ACTA DE INSPECCIÓN

CERTIFICAN: Que el día seis de julio de dos mil dieciocho, se han personado en la CN Vandellós II. Esta instalación dispone de autorización de explotación concedida por Orden Ministerial, de fecha 21 de julio de 2010.

El titular fue informado de que la inspección tenía por objeto realizar diversas comprobaciones sobre el incidente ocurrido el día 2 de julio de 2018 durante el arranque de la BRR-A, todo ello de acuerdo al procedimiento PA.IV.11 Rev.0 "Inspecciones reactivas de investigación de incidentes en centrales nucleares" y a la agenda enviada previamente a la central (anexo I).

Objeto: Inspección reactiva sobre la apertura de la válvula de seguridad del tren A del RHR

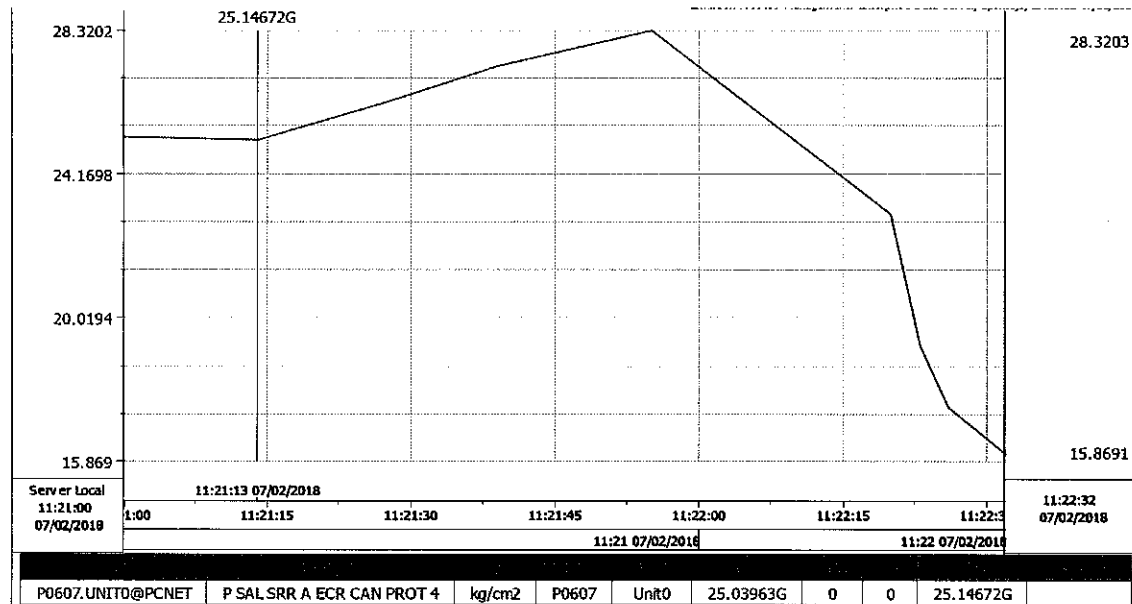
- **Página 2 de 11, cuarto párrafo. Comentario:**

Al respecto de lo indicado en este párrafo: "*... a una presión aproximada de unos 26 Kg/cm²...*", se clarifica que en el momento del arranque de la BRR-A la presión en el tren A del RHR era de 25,1 kg/cm².

Se incluye la gráfica donde puede confirmarse este hecho:

- **Página 1 de 11, sexto párrafo:** se acepta el comentario que no modifica el contenido del acta.
- **Página 2 de 11, cuarto párrafo:** se acepta el comentario que no modifica el contenido del acta.
